Mémoire en réponse du maître d'ouvrage à l'avis de la CLE du SAGE Blavet

1- Contexte

Figure 177 : Travaux envisagés sur le site de compensation – Dervenn 2025

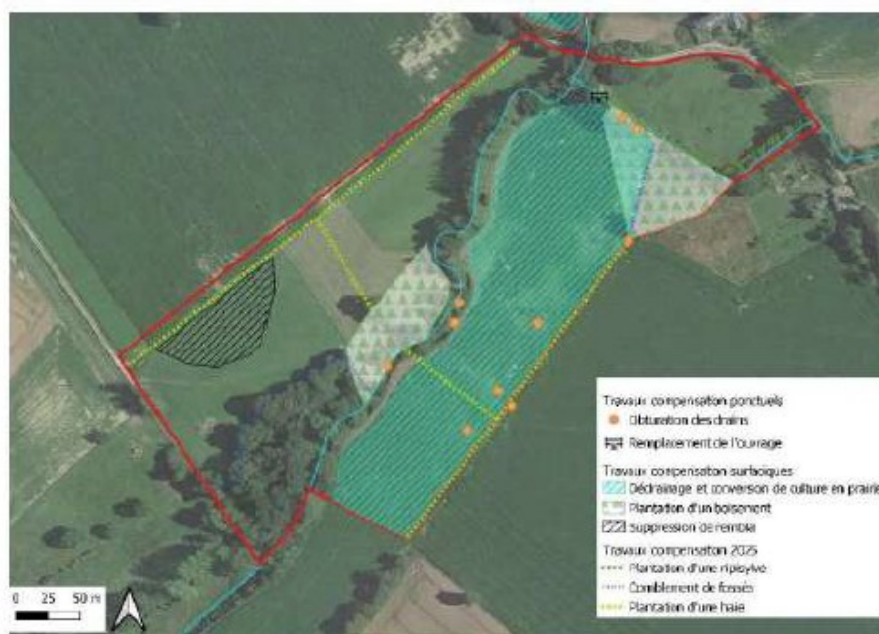
Le projet de dédrainage a été précisé en cartographiant de nouveaux points d'obturation de drains. Le dossier indique qu'aucun plan des réseaux de drains n'a été retrouvé pour ce site. Les secteurs comportant des sondages non caractéristiques de zones humides en rive gauche du Poulancre ont été exclus de la zone humide compensatoire. Le dossier indique qu'ils présentent des traces rédoxiques à 35 cm de profondeur, aussi, le dédrainage et l'arrêt du labour pourront potentiellement permettre de rehausser la profondeur d'apparition de ces traces et d'étendre, à la suite des suivis, la surface de zone humide compensatoire ciblée.

Un suivi piézométrique permettra d'étudier le fonctionnement de la zone humide. Le dossier ne formalise pas précisément ce suivi. Un tableau indique simplement des généralités sur les modalités de ce type de suivi. Un suivi de 5 ans après travaux est prévu.

Le suivi piézométrique constitue un outil essentiel pour l'évaluation de la dynamique hydrologique des sites faisant l'objet d'une restauration écologique. Il permet notamment d'analyser les variations du niveau de la nappe dans le temps, en lien avec les aménagements réalisés, et d'objectiver l'efficacité des mesures de restauration sur le fonctionnement hydrologique du milieu. Toutefois, à ce stade du projet, l'implantation précise des piézomètres sur les sites concernés ne peut être arrêtée (choix des parcelles témoins,...). En conséquence, la définition fine du dispositif de suivi piézométrique – incluant le nombre de piézomètres, leur localisation, la fréquence des relevés, ainsi que les modalités de traitement et d'analyse des données – sera élaborée ultérieurement dans le cadre d'un porter à connaissance (PAC) en même temps que la définition précise des mesures. Le suivi interviendra après la validation du projet par les services instructeurs et en concertation avec les acteurs fonciers concernés. Elle s'inscrira dans une phase post-travaux, afin d'assurer un suivi adapté et cohérent avec les enjeux identifiés sur chaque site.

Le dossier révisé est complété avec l'indication de l'engagement de principe : installation de 2 à 3 lignes de 3 piézomètres minimum par zone compensatoire), et l'indication que ceux-ci seront placés au moins un an avant la réalisation des travaux de restauration (cf volet B révisé - §1.7.6)

Le maître d'ouvrage indique cependant que le suivi piézométrique sera réalisé à titre d'information sur l'évolution de la nappe, mais que la réussite des mesures devra être appréciée selon les critères de l'arrêté du 24 juin 2008 précisant les critères de définition et de délimitation des zones humides en application des articles L. 214-7-1 et R. 211-108 du code de l'environnement :

Figure 178 : Zones humides restaurées – Dervenn 2025

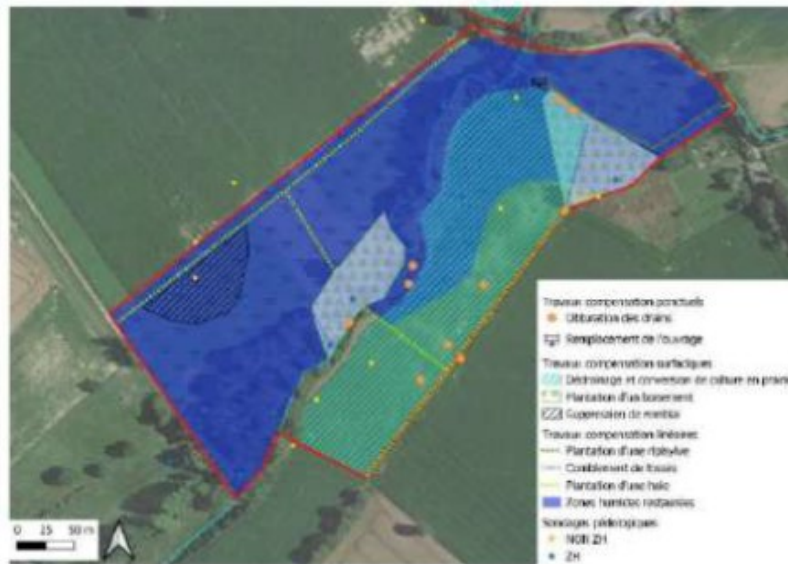
- Bien qu'un plan précis du réseau de drainage n'ait pu être trouvé par le pétitionnaire, les informations complémentaires sur les points d'obturation de drains montrent un potentiel de restauration. Une partie de ces points d'obturation se situent cependant sur un secteur sur lequel les sondages pédologiques ne permettent pas de caractériser une zone humide. La délimitation des zones humides potentielles que nous utilisons n'indique, de plus, pas de probabilité de présence de zone humide sur cette zone. La restauration d'une zone humide fonctionnelle reste donc hypothétique mais ne semble pas non plus totalement improbable.

- Lors de la visite du 14 janvier 2025, les services du SAGE avaient suggéré de supprimer un petit remblai présent en bord du fossé à combler en rive droite (probablement lié au matériau excavé pour créer le fossé). Cette proposition ne figure pas dans le projet, ce que l'on peut regretter. A noter que le projet prévoit de boiser cette zone alors qu'un boisement y existe déjà.

Il est prévu de boucher un fossé perpendiculaire au cours d'eau et collectant un exutoire de drain. Cette mesure aura un effet positif sur la zone humide, mais limité en termes de surface. La CLE avait

demandé que, pour les actions sur le réseau drainant, une justification de surface de zone humide qu'il est prévu d'améliorer par remontée de la nappe soit faite. Le dossier n'apporte pas cette justification. La suppression proposée de 5 800 m² de remblai concerne une zone située hors de la zone de présence de zone humide potentielle que nous utilisons. Nous avons donc un doute sur l'atteinte de l'objectif poursuivi.

La carte présentée indique une surface restaurée sur un secteur sur lequel aucune action n'est prévue.

Globalement, pour le site de Kerhotez 1, la surface qui sera restaurée est surestimée.

La justification des mesures compensatoires figure dans le dossier déposé (cf §1.7.5.4.2 et 1.7.5.4.3 du volet B). Le maître d'ouvrage considère que la mise en œuvre des mesures prévues, vu les photos aériennes anciennes et les cartes produites par le forum des marais atlantique sur les seuils de probabilité de zones humides, a une bonne probabilité de réussite.

La suppression du petit remblai dont parle le SAGE est intégrée dans le dossier révisé (secteur nord-est de la zone de Kerhotez 1).

Concernant la zone de boisement, elle n'est plus considérée dans la compensation.

La suppression de 5800 m² de remblais se situe en limite de zone de seuil probable de ZH. La suppression du remblai va abaisser la topographie du terrain naturel. Le retrait de ce remblai ne peut que renforcer ce caractère et permettre les atteintes de l'objectif d'une zone humide.

Suite à la visite du 14 janvier 2025, en présence de l'OFB, en effet, il a été mis en évidence que le secteur en rive droite du Saint-Guen ne comportait pas d'intérêts de restauration. Celle-ci n'a pas été prise en compte. Il s'agit d'une erreur de plan qui est corrigé dans le dossier révisé.

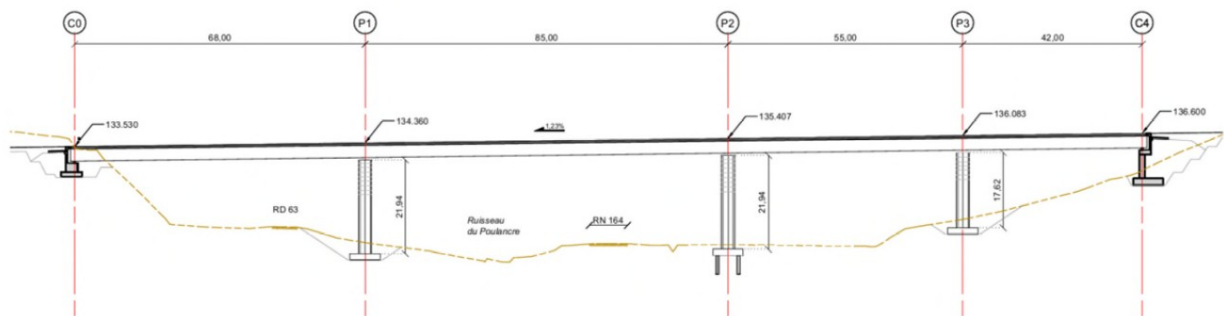
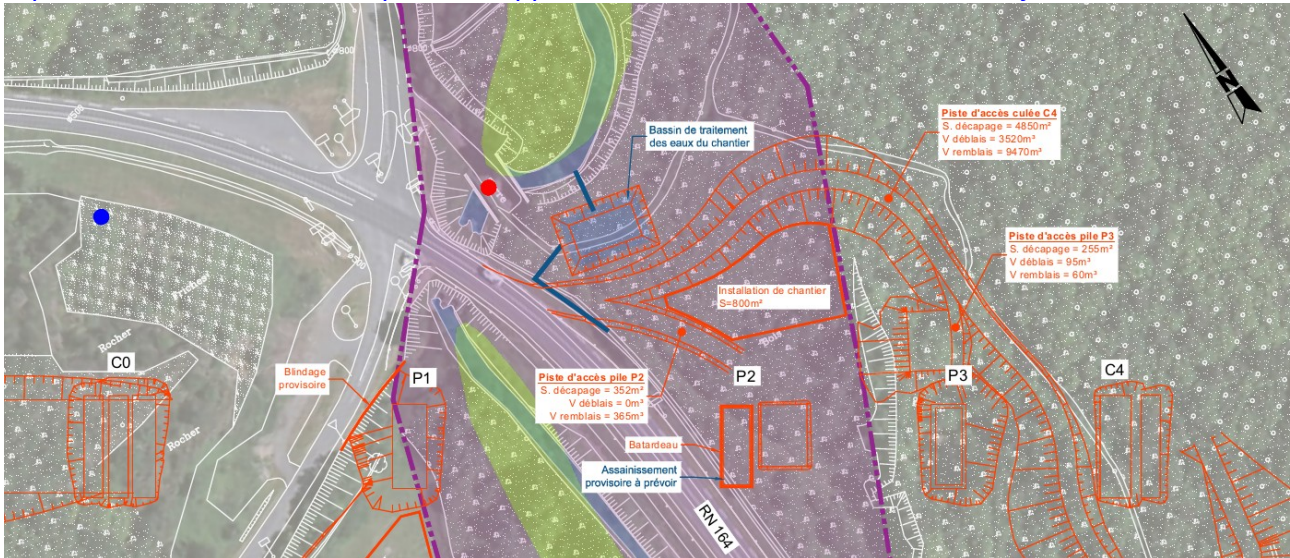
A noter par ailleurs que le projet va impacter, par remblaiement, le lit majeur de cours d'eau. Selon le gabarit et les caractéristiques des cours d'eau, ce sont potentiellement des zones de débordement en période de crue. Le dossier ne mentionne pas cet impact. Le tableau récapitulatif des rubriques IOTA concernées par le dossier indique d'ailleurs que la rubrique 3.2.2.0 « Installations, ouvrages, remblais dans le lit majeur d'un cours d'eau » est non visée pour le dossier.

Le seul impact sur un lit majeur sera de quelques mètres carrés, correspondant à une des piles du viaduc du Poulancre concerné par le champ d'inondation tel que représenté ci-dessous :

En bleu, limite du champ d'inondation du ruisseau de Poulancre. En rouge, tracé approximatif du projet. Ce viaduc comprend 5 appuis dont :

- 2 culées sur les versants
- 1 pile hors champ d'inondation
- 1 pile P1 en limite du champ d'inondation
- 1 pile P2 dans le champ d'inondation.

Sur la vue en plan ci-dessous, ces appuis sont représentés. Les limites de la zone Natura 2000 représentées en violet correspondent approximativement aux limites du lit majeur.

Le seuil de déclaration de la rubrique 3.2.2.0. Installations, ouvrages, remblais dans le lit majeur d'un cours d'eau, de la nomenclature Loi sur l'eau, de 400 m² n'est pas atteint. En effet, la surface de la pile P2 représente 150m² environ, la pile P1 est en limite extérieure du lit majeur. Une telle surface engendre un remous d'exhaussement de quelques centimètres, sans incidence sur le risque d'inondation en l'absence d'enjeu en amont de la future pile.
